# **HENVENDELSER MODTAGET I HØRINGSPERIODEN**

## **FORSLAG TIL TILLÆG 1 TIL LOKALPLAN 489 NUUKS PLADS**

## Høringssvar vedr. Nuuks Plads tillæg 1 - lokalplanforslag

Illustration: sort ramme markerer ønsket mulighedsfelt

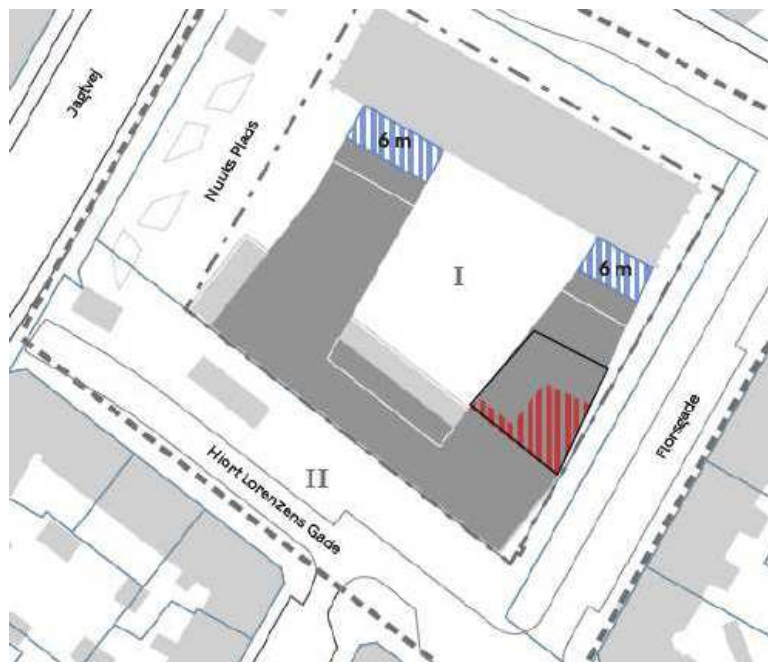
I §6 stk. 2 c) henvises der til at "Porte og passager skal placeres som vist på tegning 5c."

Bygherre ønsker en revidering af tegning 5c. Nuværende felt tager ikke tilstrækkeligt hensyn til fleksibilitet for byggeteknik og konstruktioner i den videre projektering og bygherre ønsker, at der i stedet angives et mulighedsfelt med et minimumsmål for passagen. For porten ved Florsgade ønskes der angivet et mål for min. bredde: 1,4 m.

Illustration: Orange markering viser felt der er 1,6 meter højt og trukket 3 meter tilbage fra facader.

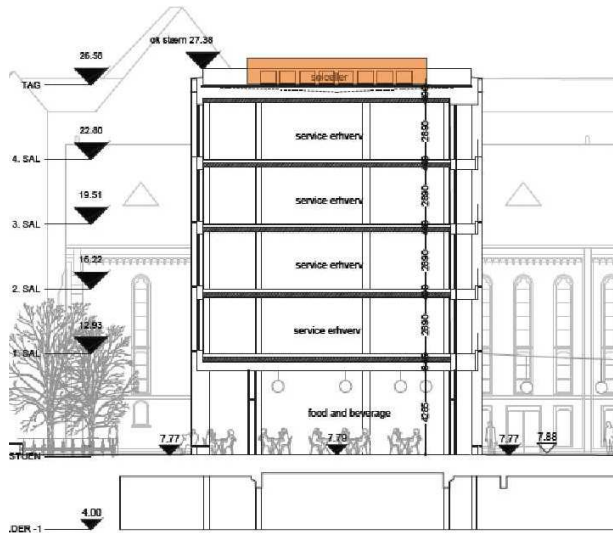
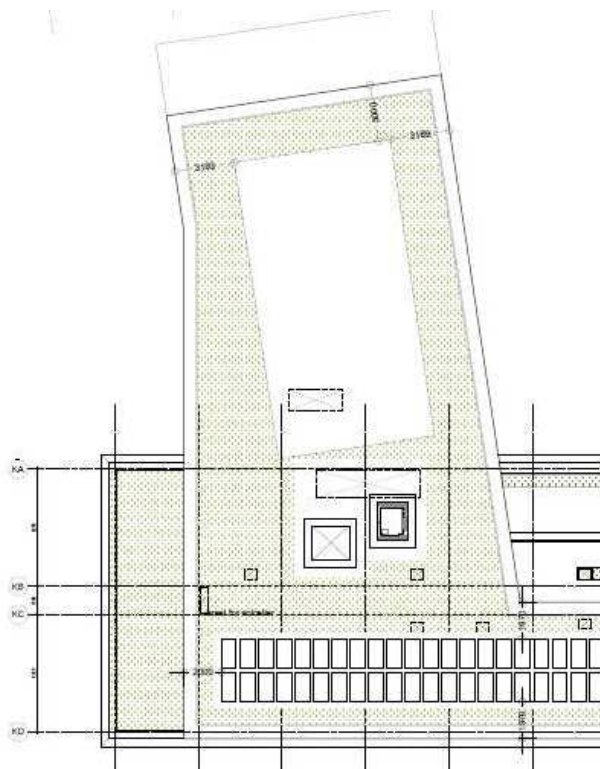
Bygherre ønsker at der i lokalplanen gives mulighed for, at der kan placeres tekniske installationer med en maksimal højde på 1,6 meter inkl. afskærmning, på et område placeret 3 meter inde på taget målt fra facader.

Tekniske anlæg dimensioneres, placeres og afskærmes, således at krav i Vejledning fra Miljøstyrelsen, "Ekstern støj fra virksomheder" nr. 5/1984 er opfyldt, såvel på omkringliggende eksisterende boligfacader, nye boligfacader som på udendørs opholdsarealer.

Illustration: gul facade = facade f, og lys grøn facade = facade h. Orange pil markerer område for port/døre til cykelrum. Blå pil markerer område for mulig port/dør til bagvedliggende cykeltrampe/rampe.

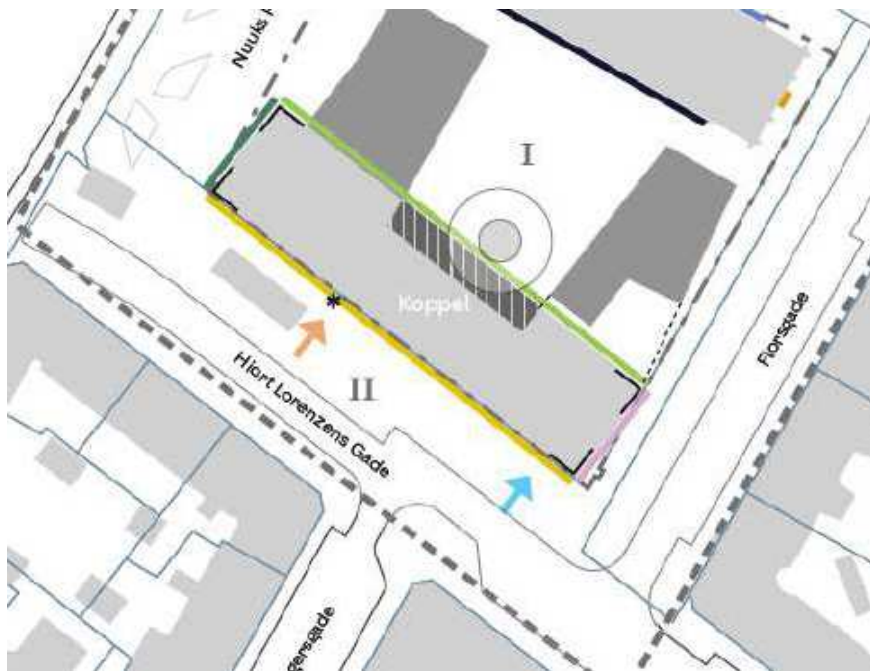
Sætningen fjernes, idet der på dette sted ikke er placeret en rampe, men et bagvedliggende cykelrum i stueplan. Punktet skal således give mulighed for port/døre til dette cykelrum.

*k) Huller til vinduer og døre skal fremstå som individuelle murhuller og vinduer og døre skal være trukket tilbage fra facaden. Vinduer og døre skal placeres asymmetrisk og forskudt. så der ikke skabes en taktfast, lodret, søjlevirkning. Der skal være min. 0,7 m mellem vinduer og døre i bredden langs facade e og g og min. 0,9 m langs facade f og h. Hvis der helt eller delvist hver facade for sig anvendes en opsætning af skifer med huller mellem pladerne, jf. pkt. f, skal arealet til vindues- og dørhuller tilsvarende reduceres. **Der kan derudover i stueetagen langs facade f og h indsættes portlåger til varelevering og affald.** Portlåger skal udføres med lukket beklædning i metal eller skifer. Der kan laves ét uinddækket porthul i facade f med adgang til bagvedliggende rampe til cykelkælder. Porthullet skal være placeret som vist på tegning 6a og må maks. være 3 m i bredden og maks. 1 etage i højden.*

Sætningen udvides: Der kan derudover i stueetagen langs facade f og h indsættes portlåger til varelevering, affald og bagvedliggende cykeltrampe/rampe.

Illustration: mod byrummet er stueetagen dobbelthøj. Facadens åbenhed for stueetagen, strækker sig således over stue og mezzanin-etage.

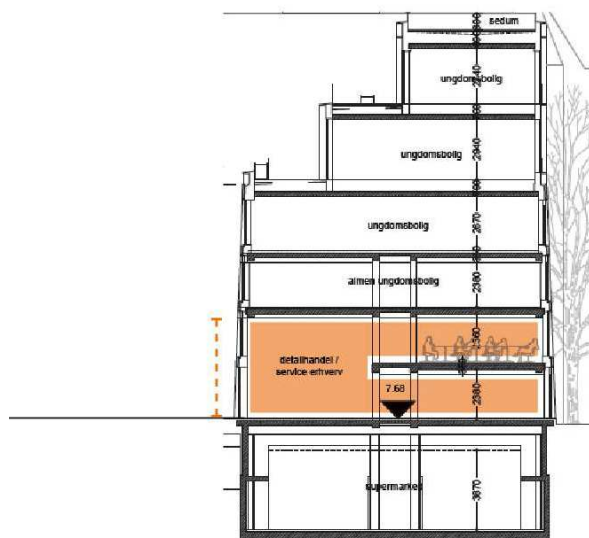
Bygherre ønsker at der i lokalplanen gives mulighed for en større åbenhed i stueetagens facade mod det nye byrum, og samtidig understøtte lokalplanens anvisning om transparente og inviterende stueetager. Samtidig vil det afspejle at rummet bagved facaden er dobbelthøjt jf. illustration nedenunder.

Bygherre ønsker at der gives mulighed for åbninger i modulets fulde bredde i stueetage og på 1.sal, på i alt 13,5 m, hver etage for sig.

Illustration: t.h.: Sideindgang til supermarkedet, 2 moduler = 4,5m. t.v.: Placering af sideindgang.

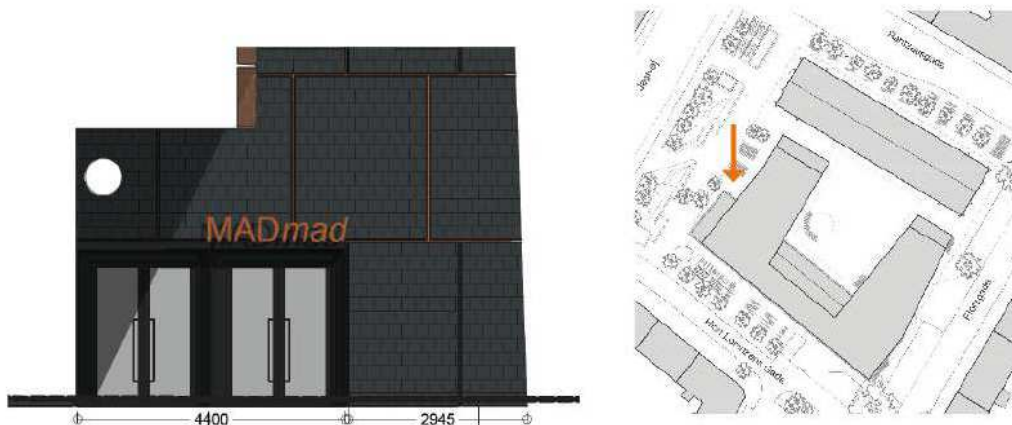
Koppels facade er opbygget af et modulmål på 2x2,25m.

Bygherre ønsker, at min. bredde (4 m) ændres for sideindgang til supermarked så det går op med modulmålet på 2x2,25m = maks. 4,5 meter, eller blot defineret ved 2 moduler.

Illustration: Røde linjer = løbende meter facadelængde i regnestykke, dvs. eksklusive portåbninger og begrønnede gavle. Blå linjer = løbende glasmeter.

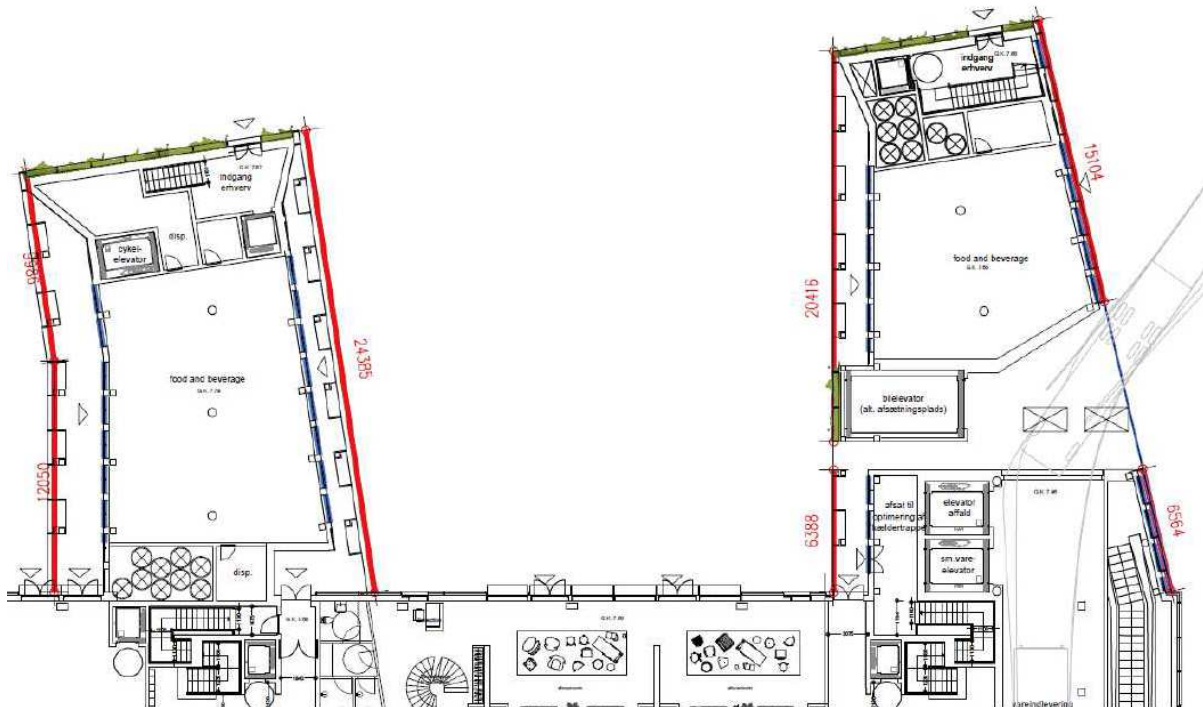
Da procentsatsen blev sat i lokalplanen, var vi ikke opmærksom på at udregningen udregnes pr. løbende meter for hele facadestykket. Det betyder ved opmåling at den reelle grad af transparens pr. løbende meter er 50%. Dette var en ren beregningsfejl, og repræsenterer ikke en ændring af projektets transparens i stueetagen.

Bygherre ønsker at procentsatsen ændres til 50%.

Illustration: Gavl med vinduer samlet i et felt, og mulig fastholdelse af Koppels Magasins lukkede skifferflade iht. bevaringsværdier.

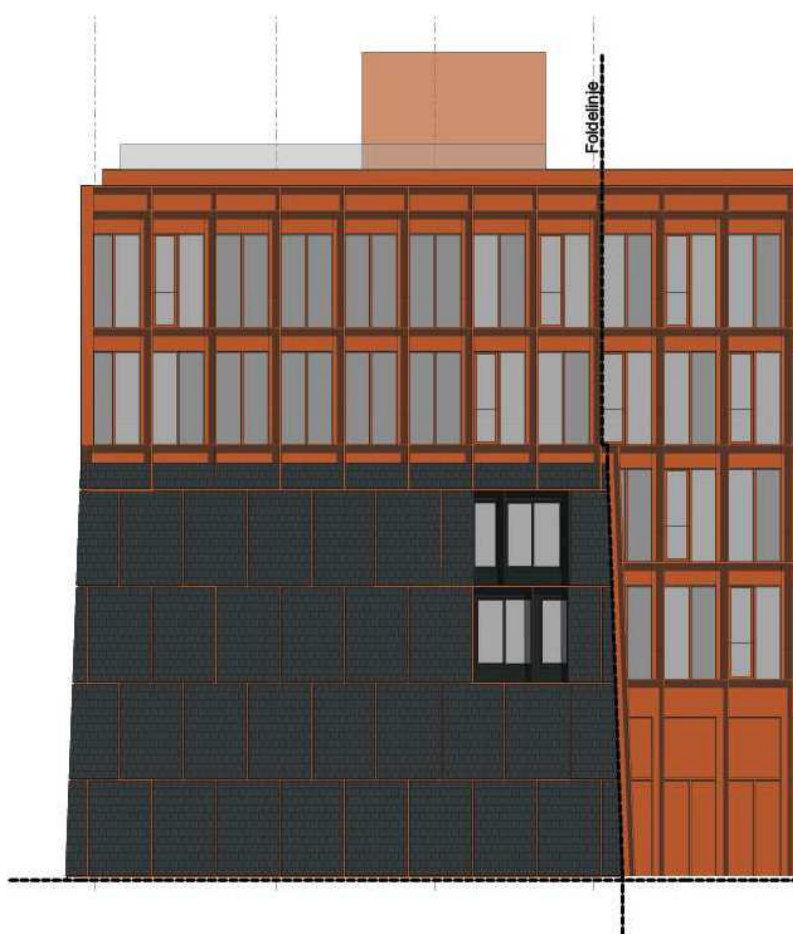
Derfor ønskes der følgende rettelse (ny formulering med rød skrift):

j) (...) ~~Langs facade g kan huller til vinduer, døre og franske altaner være maks. 0,9 m i bredden.~~ *Langs facade g kan huller til vinduer samles i et felt der er maks. 2 etager i højden, og maks. 2 moduler (3,6 m) i bredden. Indenfor dette felt kan der være afstand mellem vinduer.*

Illustration: Markeret med gult, facadestrækning mod Metropladsen der rykkes 38 cm mod vest.

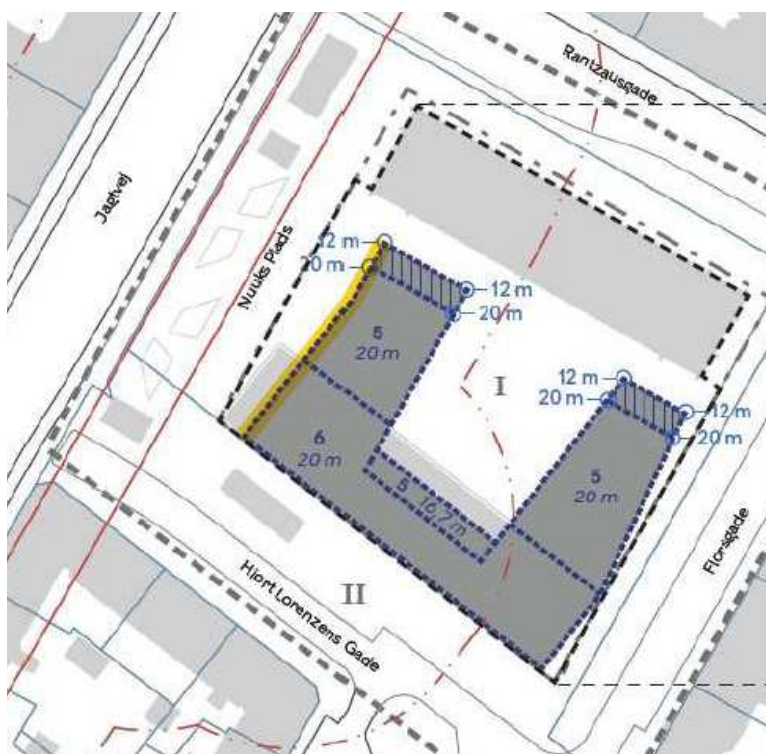
I den videre projektering og detaljering af projektet, er det erfaret, at bærelinjen i det eksisterende Koppels Magasin ligger længere fremme mod Metropladsen end først antaget. Det er derfor nødvendigt at rykke facadelinjen mod vest med 38 cm for at sikre tilstrækkelig plads til isolering i facaden.

Til orientering, gøres husdybden i Metrofløjen ikke dybere, men parallelforskydes.

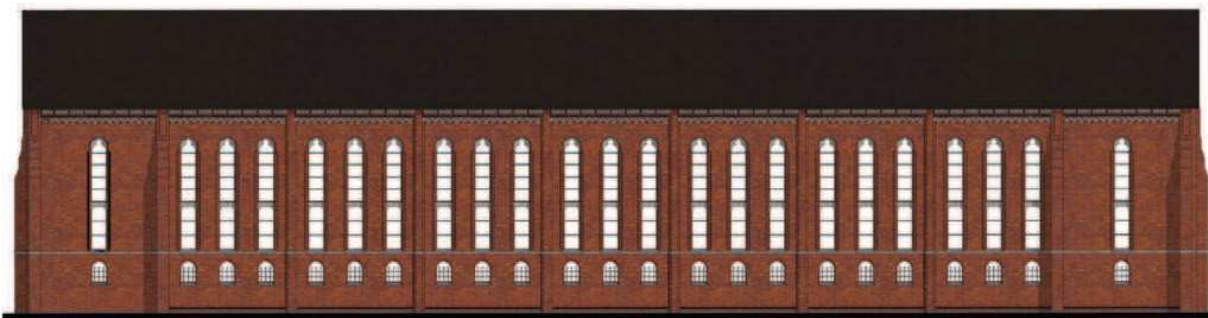
Martin Nyrop mente selv, at bygningen var blevet en "mager" sag. Han havde drømt om en mere dekoreret bygning – lidt som Københavns Rådhus, som han også tegnede – men økonomien dikterede en afmålt bygning, hvis store kvalitet i stedet blev repetitionen i facaden: pille-vindue-pille-vindue-pille-vindue ...!

De nye dørhuller i stueetagen mener vi derfor skal udformes, så de bidrager til at bygningen som helhed opnår en ny, balanceret helhed mod fokus på at signalere "velkommen indenfor".

## Landsarkivets facade mod Rantzausgade

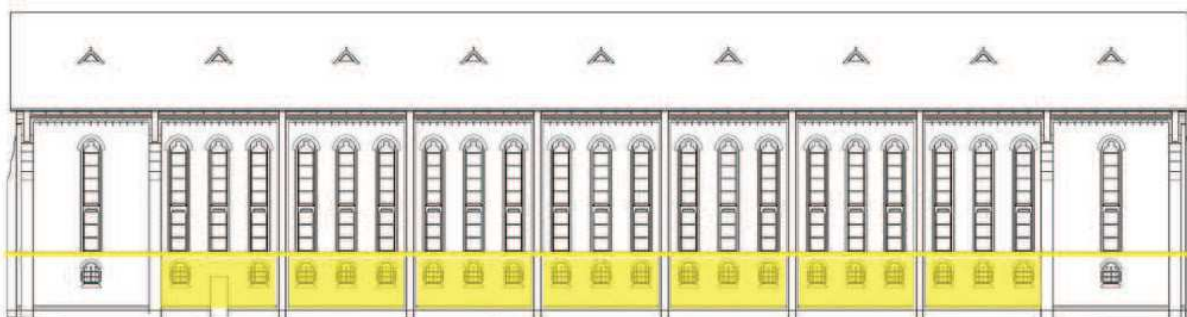
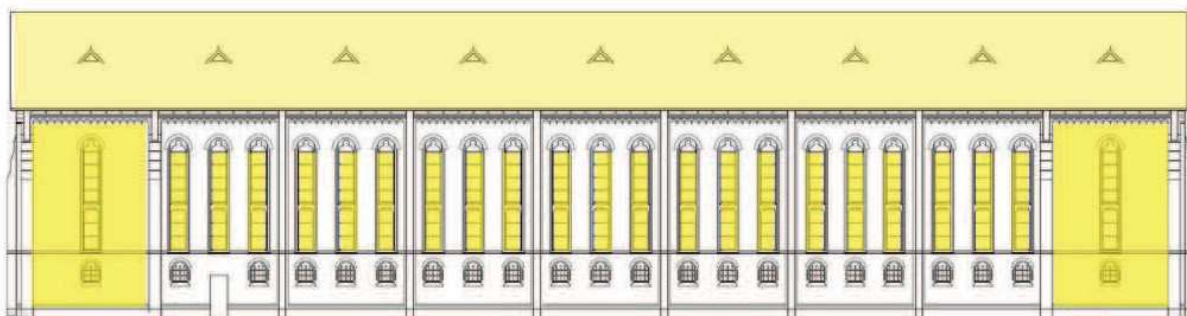
Den tunge del af facaden med "borggittervinduerne"

De væsentligste, arkitektoniske træk: taget og gavlpartierne og de høje slanke vinduer
